木津川上流ダム

●具体的な整備内容

魚道配置検討ケース(模式図)

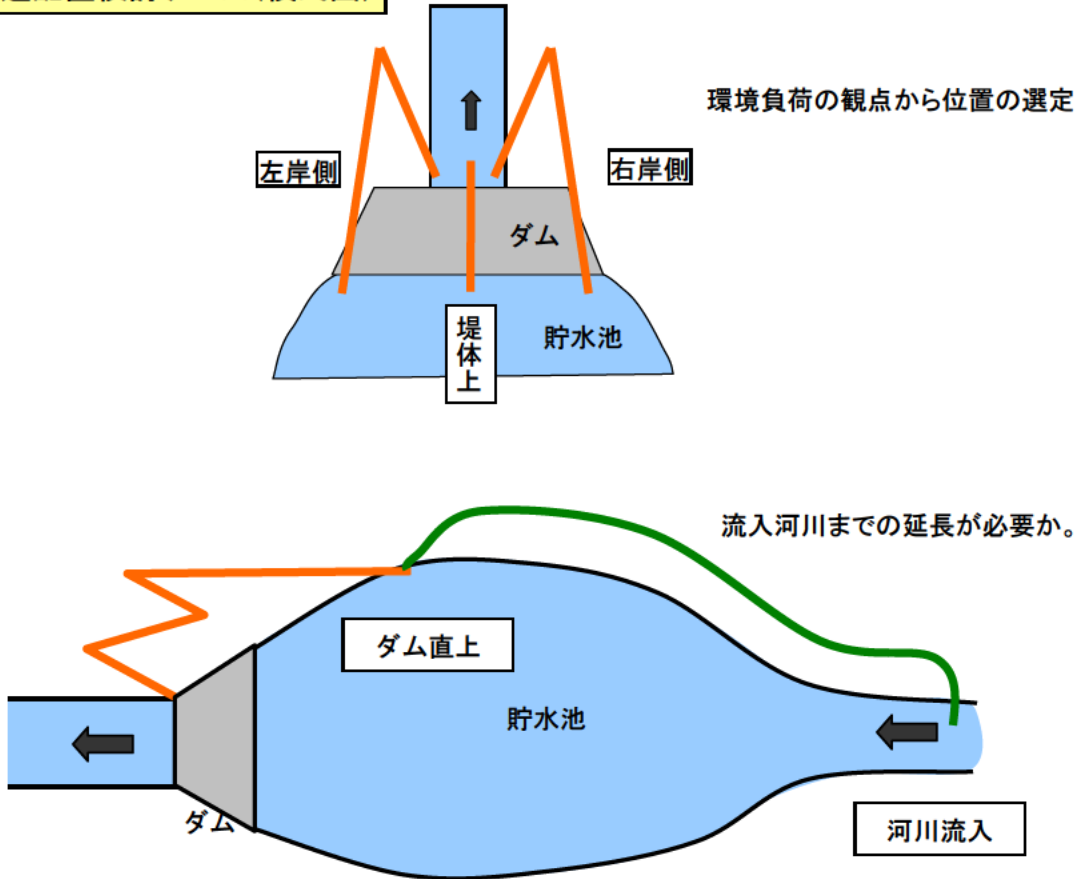
ダムに関する検討は今後の最大対応課題である。影響調査は、水質面および生息・生育生物面での連続性欠除要素についての確認調査の両者を、早急に同時実施することが必須条件である。ハイ・ダムによる魚類等生物の遡上・降下の遮断を解消・再生することは最大の重要課題である。ダムへの魚道は、技術には、一部は閘門式で対応可能であろうが、落差高のある場合はリフトあるいはエレベータ式魚道で対応せざるをえず、コスト的には魚槽トラックでダム下流への運搬に頼らざるをえない場合も視野に入れて検討するべきである。

高山ダムへの魚道配置については、以下の配置案について可能性の検討を行った。

左岸側：左岸側地山に設置。

右岸側：右岸側地山に設置。

堤体：堤体を改修して設置。
